後付装置 (ナビゲーションキット)に関するリコール情報

リコール対象車の主要諸元

リコール届出一覧表

改善箇所説明図

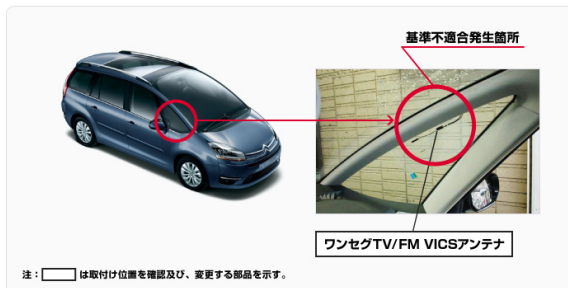
ディーラオプションとしてプジョー・シトロエン・ジャポン株式会社が販売したナビゲーションキット(該当する部品番号 IT228001)のワンセグTV/FM VICS アンテナを取付けている車両において、当該アンテナが運転者側側面のガラスに取付けられているため、道路運送車両の保安基準に適合しないものがある。

全車両、取付け状態を確認し、保安基準不適合の場合は、当該アンテナを保安基準に適合するように、後部左側のクォーターガラスに取付け位置を変更する。
